RESPOSTA AO PARECER 013/2025 – CEIV - COMISSÃO ESPECIAL DE
ANÁLISE DE ESTUDO DE IMPACTO DE VIZINHANÇA

SUPERTEX CONCRETO

(X) Primeira Análise – Parecer nº 013/2025-CEIV – 05/05/2025

Projeto: Supertex Concreto

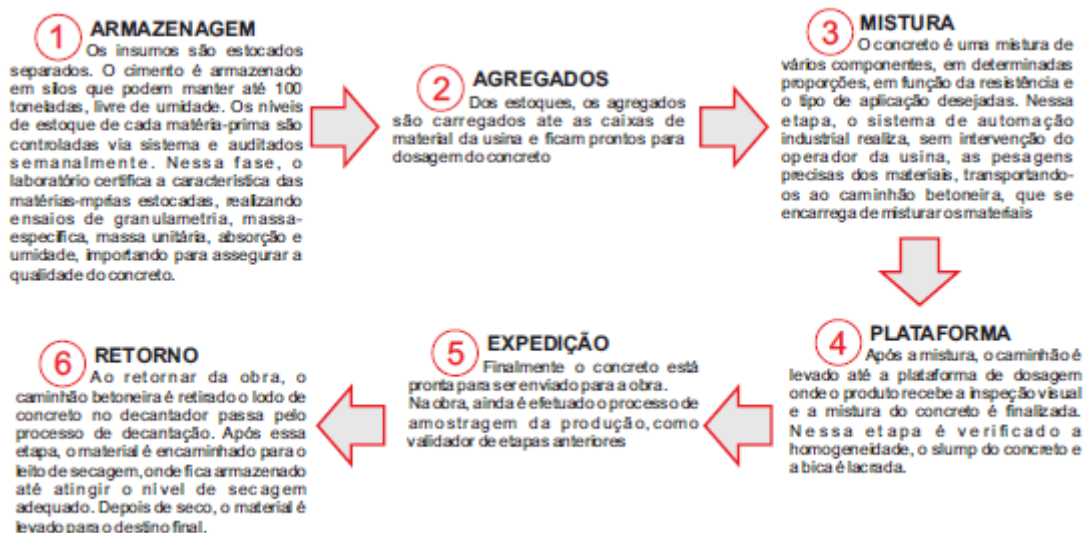
3.3. Indicar previsão de população total para o empreendimento, indicando a metodologia utilizada para estimativa ou previsão;

Resposta: A previsão de população é a que segue:

CONTROLE TECNOLÓGICO

- Engenheiro Civil (1)
- Supervisor de CT (1)
- Analista de Controle Tecnológico (1)
- Auxiliar de Controle Tecnológico (1)

OPERAÇÃO

- Gerente de Unidade (1)
- Vendedor (2)
- Supervisor de Usina (1)
- Supervisor de Laboratório (1)
- Supervisor de Frota/Mecânico (2)
- Auxiliar de Laboratório (1)
- Auxiliar Serviço de Usina (1)
- Operador de Máquina (1)
- Motorista Caminhão Bomba (5)
- Motorista Betoneira (16)
- Auxiliar de Caminhão Bomba (4)
- Menor Aprendiz (1)

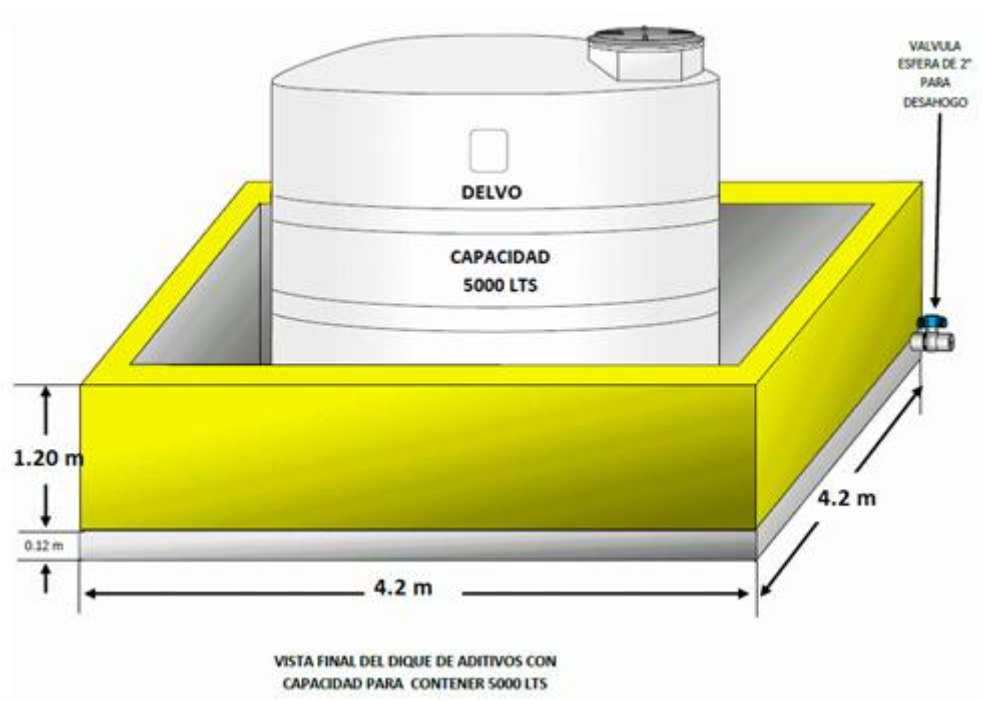
4. No item 2.3 Descrição dos equipamentos disponíveis, complementar com as informações dos equipamentos específicos da atividade de usina de concreto;

1 - ARMAZENAGEM DE INSUMOS

a) Silos para Cimento: O cimento é armazenado separadamente em silos na fábrica, de acordo com sua marca, tipo e classe. É entregue por caminhões-tanque popularmente chamados de “cebolões” e bombeado para os silos. O cimento é então alimentado no processo de mistura através de uma rosca transportadora até a balança de pesagem.
